Mission régionale d'autorité environnementale
ÎLE-DE-FRANCE

**Avis délibéré
sur le projet de plan local d'urbanisme (PLU)
à l'occasion de sa modification n°4
Saint-Rémy-l'Honoré (78)**

N°MRAe APPIF-2022-056
en date du 08/09/2022

Figure 3: OAP "le village" du PLU modifié (rapport évaluation environnementale p.46)

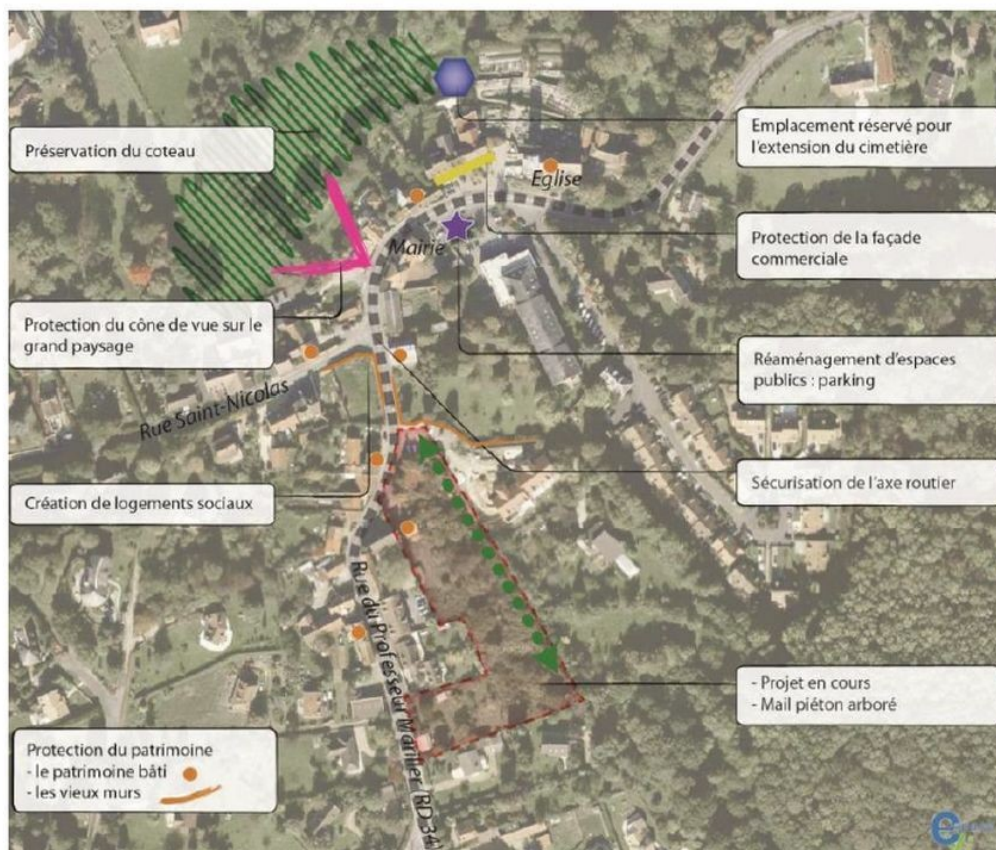
Elle prévoit à cette fin « l'ajustement » de l'OAP « le village », par (p. 45) :

- « la suppression d'une protection sur le vieux mur proche du parc paysager le long de la rue du Professeur Mariller ;
- la suppression de la protection établie sur une façade commerciale ;

- l'ajout d'une zone d'aménagement et de développement d'un pôle commerce qui inclue les commerces existants de la « façade commerciale » ;
- la création d'un pôle administratif et culturel (relocalisation de la mairie) ;

- la reconversion de l'ancienne clinique en résidence et en local commercial et médical ;
- la matérialisation de l'aménagement de l'aire de stationnement en façade du futur site de reconversion de l'ancienne clinique ;

- la préservation d'un parc public paysager ;
- la création d'un nouveau cheminement doux entre le parc paysager et le pôle commerce ;
- l'identification d'un nouveau secteur [emplacement réservé] dédié à l'accueil de logement sociaux (12 logements) le long de la rue du Professeur Mariller, en amont du centre-ancien ».

Figure 5: Extrait du Plan de Parc (source: site internet du PNR Haute de Vallée de Chevreuse)

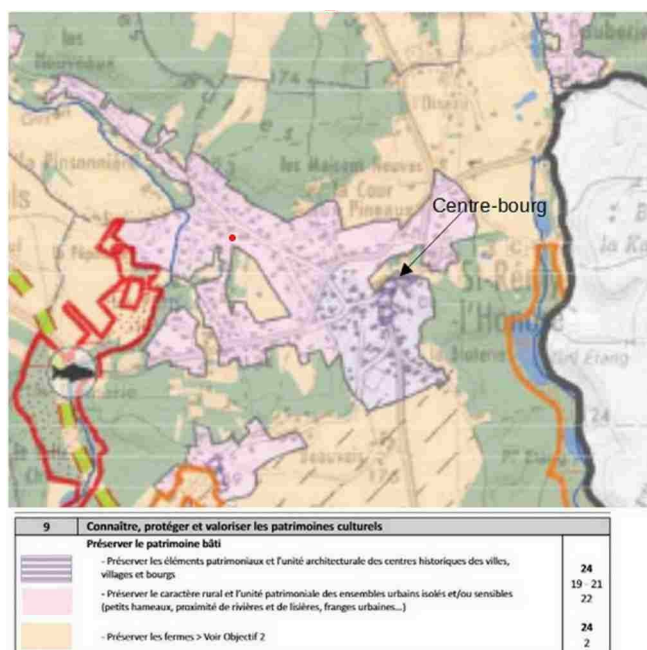
Toutefois, la déclinaison des enjeux de la Charte du PNR de la Haute Vallée de Chevreuse sur le secteur visé par la procédure de modification est incomplète en ce qui concerne notamment le patrimoine. En effet, le « Plan de Parc » identifie l'objectif « *préserver les éléments patrimoniaux et l'unité architecturale des centres historiques des villes, villages et bourgs* » sur le périmètre du centre-bourg de Saint-Rémy-l'Honoré (hachuré en violet sur la figure 4).

Or, l'analyse de la compatibilité de la modification n°4 du PLU avec la Charte du PNR de la Haute Vallée de Chevreuse ne démontre pas suffisamment la bonne prise en compte des enjeux de préservation du patrimoine (en particulier la disposition n°24 « *préserver les patrimoines bâtis et étudier leurs éventuels prolongements contemporains* » (cf. paragraphes 3.1 et 3.2 ci-dessous).

(2) L'Autorité environnementale recommande d'analyser et démontrer avec plus de précision la bonne articulation du projet de modification du PLU avec la Charte du parc naturel régional de la Haute Vallée de Chevreuse.

Figure 6: Extrait plan de zonage du PLU modifié

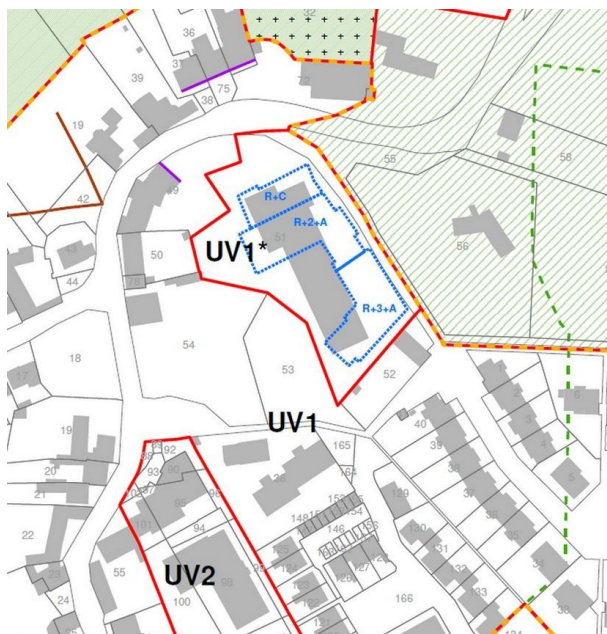
Le projet de modification n°4 du PLU prévoit dans la nouvelle zone urbaine (UV1*), une emprise au sol des constructions maximale de 60 % (au lieu de 70 % en zone UV1) et un plan des hauteurs réparti en trois secteurs : secteur R+combles face à l'église, secteur R+2+A et secteur R+3+A dont la hauteur maximale au faîtage est fixée à 17 m. La zone UV1* est ainsi entourée en partie par la zone UV1 où la hauteur maximale autorisée est fixée à R+1+combles, soit onze mètres au faîtage. Le tissu urbain à proximité immédiate du projet de reconversion du site de l'ancienne clinique est composé majoritairement de petites constructions présentant des toitures à deux pans.

Ces adaptations réglementaires contribuent donc à modifier les emprises bâties et la volumétrie des constructions. Les gabarits autorisés seront plus importants que ceux du tissu traditionnel du centre-bourg, ce qui est susceptible d'incidences négatives sur la structure paysagère du site et de l'insertion des futurs bâtiments.

Figure 7: Photo aérienne avec noms des rues (Géoportail)

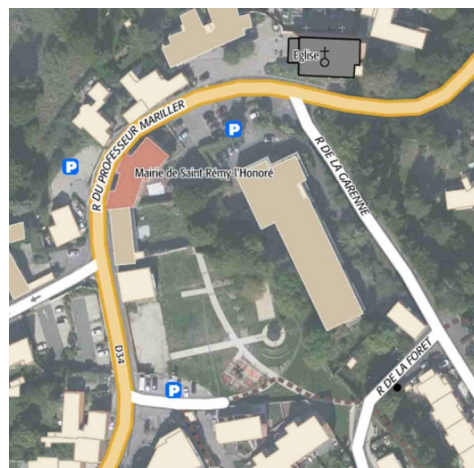
Enfin, le site de l'ancienne clinique se caractérise par un relief assez marqué. À la différence du bâtiment actuel, les bâtiments prévus vont s'implanter le long de la rue de la Garenne (fig. 7), sur ce qui est aujourd'hui un talus planté, sans qu'aucune indication ne soit donnée sur le futur nivellement du terrain et ses relations avec l'espace public. Par ailleurs, l'alignement bâti permis va profondément modifier le caractère de la rue de la Garenne, toutefois le dossier ne donne pas à voir l'impact paysager et fonctionnel de cette transformation.
